DODATEK Č. 3
KE SMLOUVĚ O ZHOTOVENÍ STAVBY
Č. 2023-0233

Předmět díla:	Nový požadavek - nová trasa vodovodu do OH		
Objekt:	„Nová vstupní a vjezdová zóna západ BVV III“		
Objednatel:	Veletrhy Brno, a. s.		
Zhotovitel:	GEMO a.s.		
TDS:	INVIN s.r.o.		
Projektant:	AiD team a.s.		
Popis změny:			
Doplnění nápojného místa vody do krajné kóje objektu D106			
Odůvodnění změny:			
Požadavek investora (provozu) na nápojný bod vodovodu v tomto místě.			
údaje o změně	Změnu vyvolal:	objednatel	
	Jedná se o změnu: (zaškrtnout)	zúžení předmětu díla, kterou se snižuje cena díla	
		úprava předmětu díla bez vlivu na cenu díla	
		práce realizované a hrazené nad rámec ceny díla	x
	Jedná se o změnu ve smyslu zákona: (zaškrtnout)	§ 222 odst. 4	x
		§ 222 odst. 5	
		§ 222 odst. 6	
		§ 222 odst. 7	
	Způsob projekčního řešení změny: (zaškrtnout)	zápis do SD (deníku změn)	
		dodatek k PD	x
dokumentace skut.provedení			
jiné

DETAIL B13

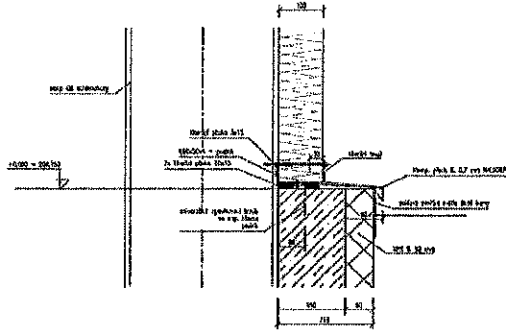
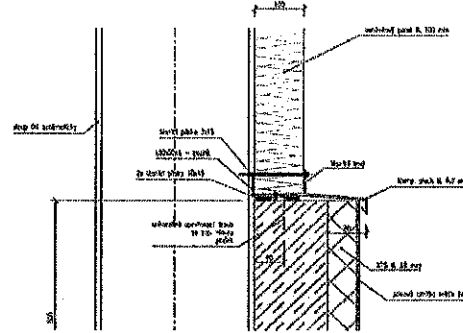
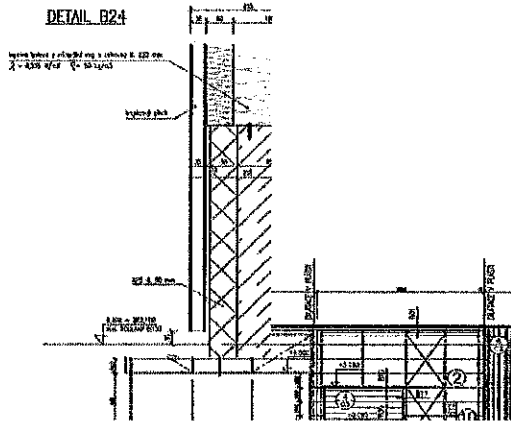
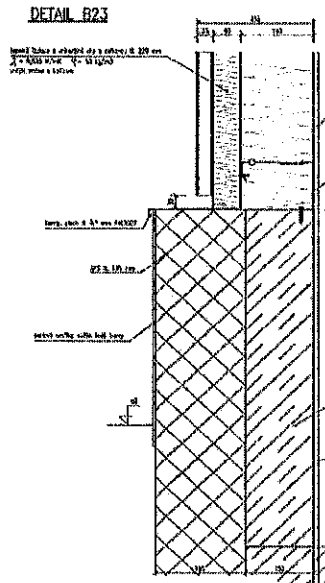
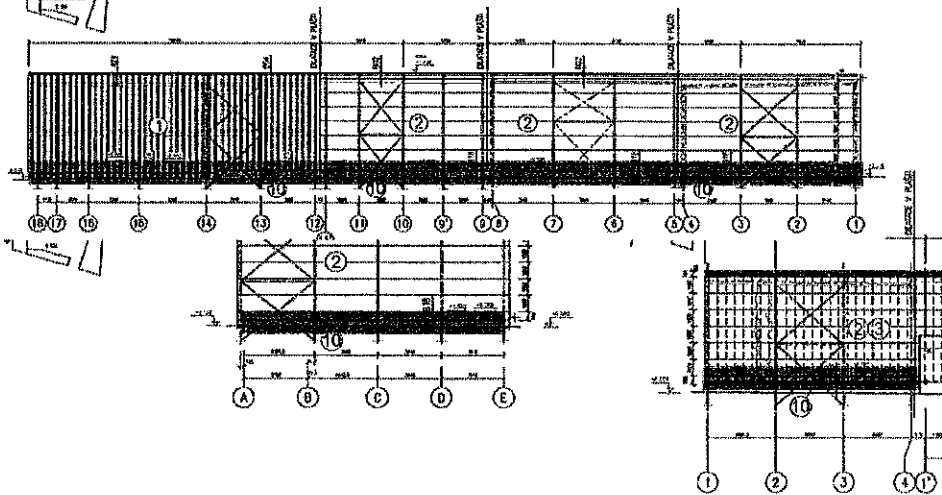
Předmět díla:	Chybějící vykázaný XPS pro sokly pro objekt D106		
Objekt:	„Nová vstupní a vjezdová zóna západ BVV III“		
Objednatel:	Veletřhy Brno, a. s.		
Zhotovitel:	GEMO a.s.		
TDS:	INVIN s.r.o.		
Projektant:	AID team a.s.		
Popis změny:			
Doplnění XPS na sokl objektu D106			
Odůvodnění změny:			
Doplnění nevykázaného XPS na sokl objektu D106, sjednocení s objektem D105			
údaje o změně	Změnu vyvolal:	zhotovitel	
	Jedná se o změnu: (zatrhnout)	zřízení předmětu díla, kterou se snižuje cena díla	
		úprava předmětu díla bez vlivu na cenu díla	
		práce realizované a hrazené nad rámec ceny díla	x
	Jedná se o změnu ve smyslu zákona: (zatrhnout)	§ 222 odst. 4	
		§ 222 odst. 5	
		§ 222 odst. 6	x
		§ 222 odst. 7	
	Způsob projekčního řešení změny: (zaškrtnout)	zápis do SD (deníku změn)	
		dodatek k PD	
dokumentace skut.provedení			
jiné

Ochranné konstrukce na parkovišti pro sloup VO

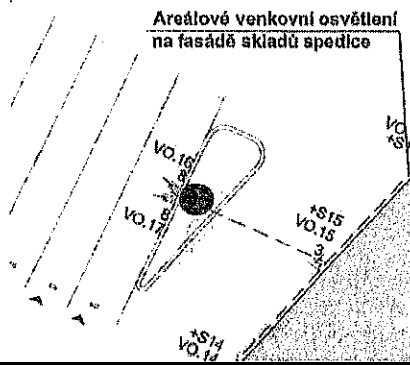
Předmět díla:	Ochranné konstrukce na parkovišti pro sloup VO		
Objekt:	„Nová vstupní a vjezdová zóna západ BVV III“		
Objednatel:	Veletřhy Brno, a. s.		
Zhotovitel:	GEMO a.s.		
TDS:	INVIN s.r.o.		
Projektant:	AID team a.s.		
Popis změny:			
Doplnění ochranné konstrukce pro sloup VO.			
Odůvodnění změny:			
V blízkosti parkoviště je sloup VO nechráněný proti možnému nárazu.			
údaje o změně	Změnu vyvolal:	objednatel	
	Jedná se o změnu: (zatrhnout)	zúžení předmětu díla, kterou se snižuje cena díla	
		úprava předmětu díla bez vlivu na cenu díla	
		práce realizované a hrazené nad rámec ceny díla	x
	Jedná se o změnu ve smyslu zákona: (zatrhnout)	§ 222 odst. 4	x
		§ 222 odst. 5	
		§ 222 odst. 6	
		§ 222 odst. 7	
	Způsob projekčního řešení změny: (zaškrtnout)	zápis do SD (deníku změn)	
		dodatek k PD	
dokumentace skut.provedení			
jiné		x

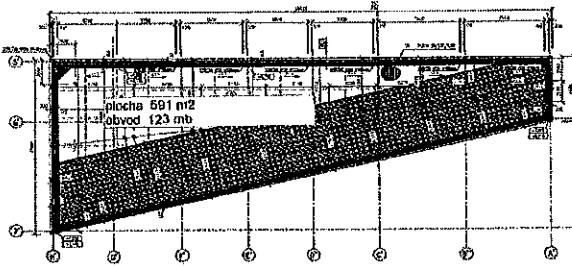
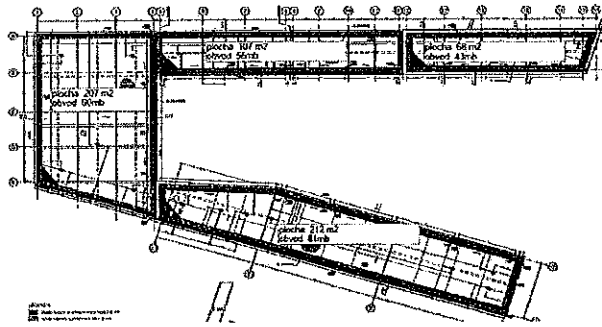
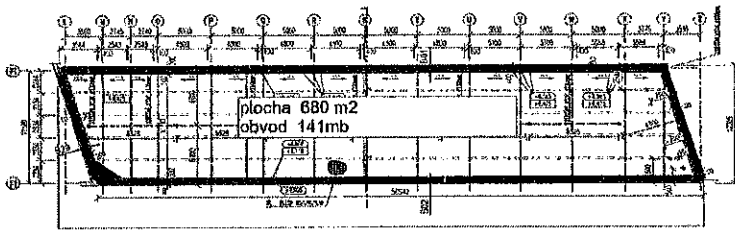
Předmět díla:	Dopočítaná výměra svislých hydroizolací střech D105, D106		
Objekt:	„Nová vstupní a vjezdová zóna západ BVV III“		
Objednatel:	Veletrhy Brno, a. s.		
Zhotovitel:	GBMO a.s.		
TDS:	INVIN s.r.o.		
Projektant:	AiD team a.s.		
Popis změny:			
Doplnění reálné výměry o svislé provedení hydroizolace na atíky.			
Odůvodnění změny:			
Nevykázáno ve výkazu výměr ze zadání.			
údaje o změně	Změnu vyvolal:	zhotovitel	
	Jedná se o změnu: (zatrhnout)	zúžení předmětu díla, kterou se snižuje cena díla	
		úprava předmětu díla bez vlivu na cenu díla	
		práce realizované a hrazené nad rámec ceny díla	x
	Jedná se o změnu ve smyslu zákona: (zatrhnout)	§ 222 odst. 4	
		§ 222 odst. 5	
		§ 222 odst. 6	x
		§ 222 odst. 7	
	Způsob projekčního řešení změny: (zaškrtnout)	zápis do SD (deníku změn)	
		dodatek k PD	
dokumentace skut.provedení			
	jiné
